**AVIS RELATIF À LA PROTECTION
CONTRE LES EVENTUELS EFFETS NOCIFS ET NUISANCES
PROVOQUÉS PAR LES RAYONNEMENTS NON IONISANTS
GÉNÉRÉS PAR DES ANTENNES ÉMETTRICES STATIONNAIRES**

Commune : GESVES - Exploitant : ORANGE

Référence exploitant : 143N1_3 / 32143N1_1 / 42143N1_1 / 52143N1_1

Rapport n° 1265 / 2025

Figure 1 : Vue en plan des lieux de séjour et des points de contrôle

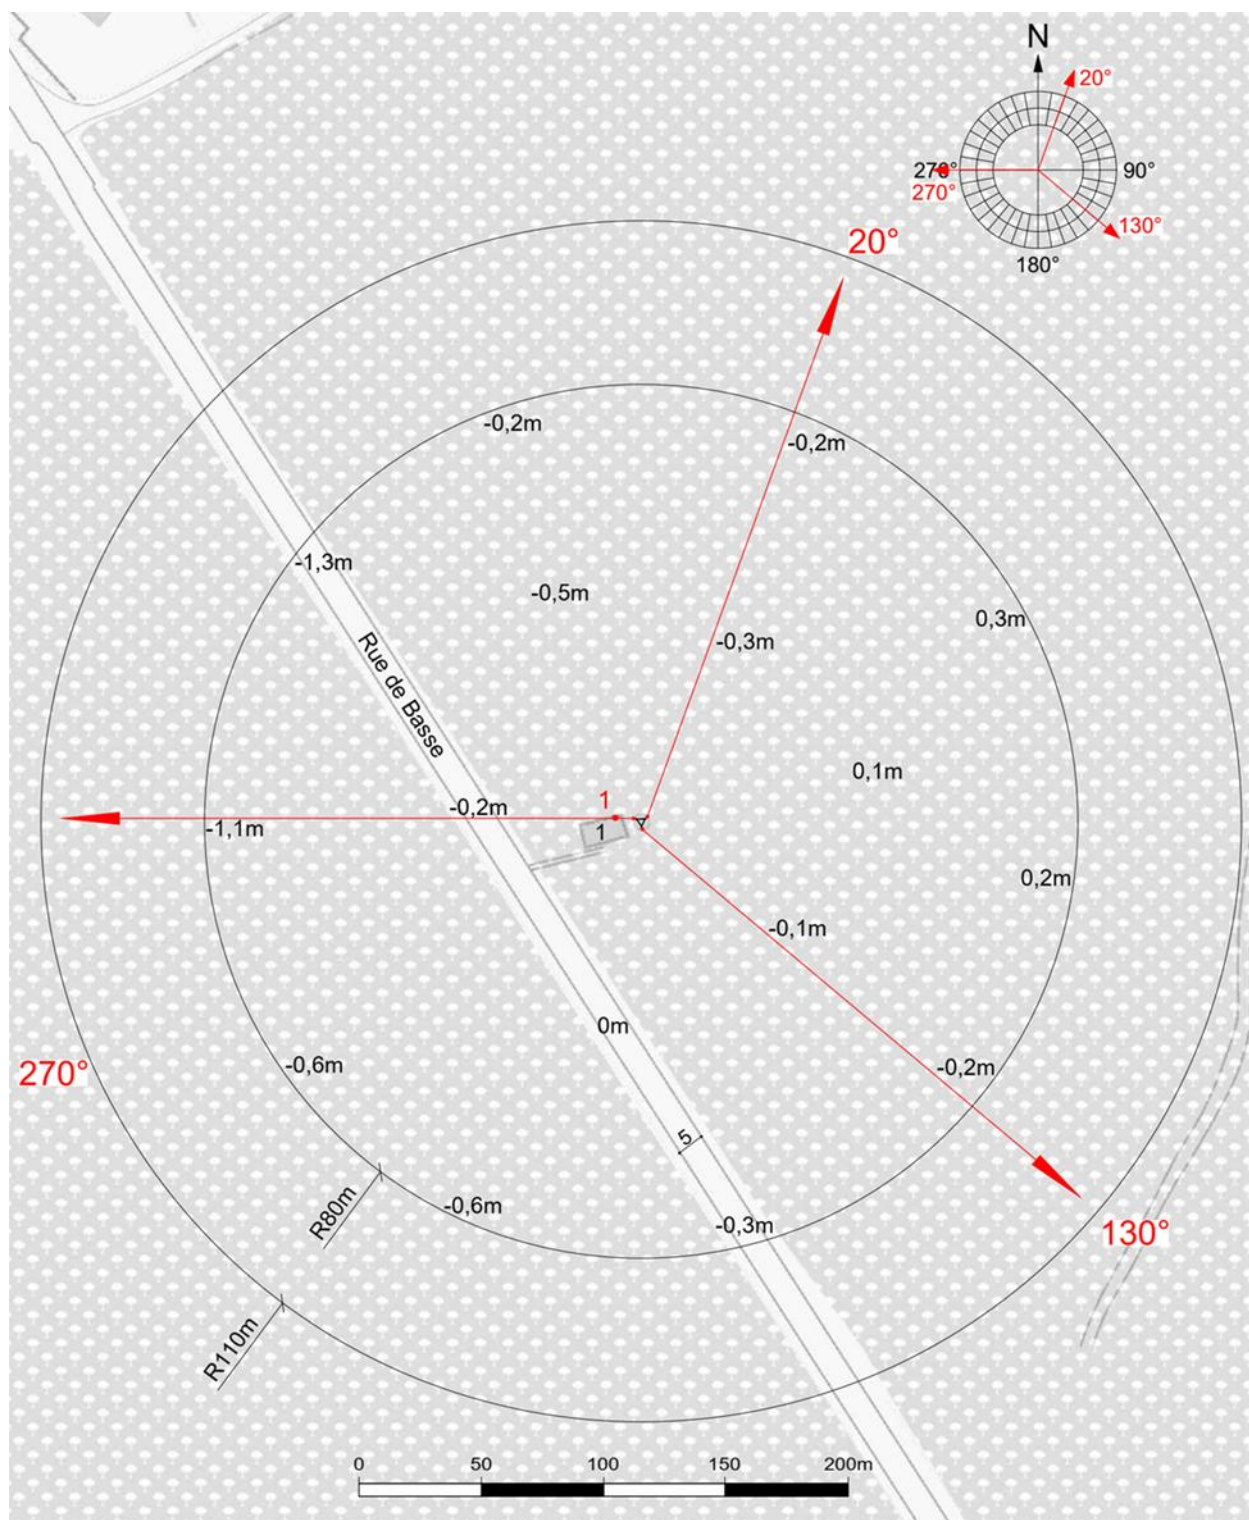
Les fréquences d'émission, la puissance rayonnée par chacune des antennes et leur gain permettent de déterminer le rayon de la zone à analyser. Tout dépassement de la limite par installation est exclu en dehors de cette zone. Le tableau 2 reprend les 35 LS² pour lesquels l'indice d'exposition est le plus élevé. Les différentes colonnes indiquent :

- le numéro du point de contrôle repris sur un des plans de la figure 1;
- le numéro du LS dans lequel se trouve le point de contrôle de la 1^{ère} colonne ;
- l'atténuation d'obstacle prise en compte pour le calcul de l'indice d'exposition dans le LS ;
- le résultat du calcul de l'indice d'exposition.

N° point de contrôle	LS	Atténuation (dB)	Indice d'exposition relatif à la limite par installation IE_i
1	LS1	3,0	0,005

En ce qui concerne les antennes de l'installation mentionnées dans le tableau 1, la distance maximale à laquelle la limite pourrait être atteinte, à l'extérieur, est égale à 96,7 m. S'il n'y a pas de LS à une distance inférieure, les antennes respectent forcément la limite d'immission.

Dans le cas des LS situés à l'intérieur des bâtiments, une atténuation d'obstacle est prise en compte et il en résulte que la distance maximale à laquelle la limite pourrait être atteinte se réduit à 68,9 m.

Figure 2 : Vue en plan des installations d'antennes dans un rayon de 300 mètres autour de l'installation faisant l'objet de la demande d'avis

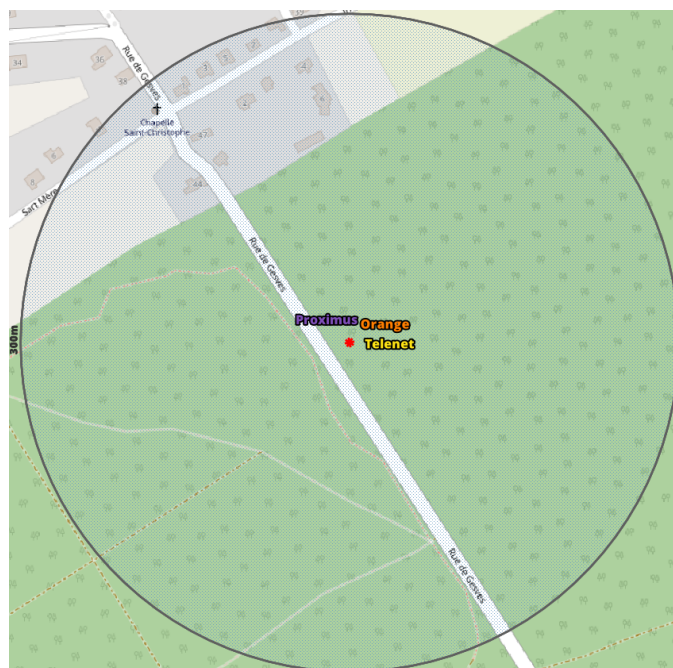
Le plan en projection verticale de la figure 2 indique la localisation des installations d'antennes émettrices stationnaires visées par le décret et situées dans un rayon de 300 mètres autour de l'installation référencée dans le paragraphe 2 et localisée au centre du cercle. Les données de localisation de ces antennes et les avis correspondant sont accessibles via le cadastre en ligne des antennes émettrices stationnaires⁸. Les installations prises en compte dans l'évaluation du respect de la limite cumulative sont les installations d'antennes émettrices déclarées en service par l'exploitant à la date du présent avis, à l'exception de l'installation référencée dans le paragraphe 2 et éventuellement d'autres installations ayant fait l'objet d'une demande d'avis à la même date et qui sont situées à l'intérieur de la zone de 300 mètres de rayon.

- il y a au plus 4 installations d'antennes émettrices stationnaires présentes dans la zone d'évaluation de 300 mètres de rayon représentée dans la figure 2, y inclus l'installation référencée dans le paragraphe 2 : la limite cumulative définie à l'article 4, §2 du décret est nécessairement respectée dans les lieux de séjour à l'intérieur de la zone d'évaluation de 300 mètres de rayon ;
- il y a exactement 5 installations d'antennes émettrices stationnaires présentes dans la zone d'évaluation de 300 mètres de rayon représentée dans la figure 2, y inclus l'installation référencée dans le paragraphe 2 et il existe, pour 3 ou 4 de ces installations, un avis attestant le respect de la limite abrogée de 3 V/m : la limite cumulative définie à l'article 4, §2 du décret est nécessairement respectée dans les lieux de séjour à l'intérieur de la zone d'évaluation de 300 mètres de rayon ;

- c) dans tous les autres cas, il a été vérifié que la limite cumulative définie à l'article 4, §2 du décret n'est pas dépassée dans les lieux de séjour sur base du nombre d'installations localisées dans la zone d'évaluation de 300 mètres de rayon représentée dans la figure 2, de leur localisation ainsi que des données inscrites dans la figure 1 et au paragraphe 4 du présent avis et dans les avis attestant le respect de la limite par installation ou de la limite abrogée de 3 V/m relatifs aux autres installations reprises dans la figure 2.

Compte tenu des considérations ci-dessus, il apparaît que l'intensité du rayonnement électromagnétique généré, dans les lieux de séjour situés dans un rayon de 300 mètres autour de l'installation référencée dans le paragraphe 2, par l'ensemble des antennes émettrices stationnaires de l'ensemble des exploitants du même site d'antennes émettrices stationnaires respecte la limite fixée à l'article 4, § 2 du décret.
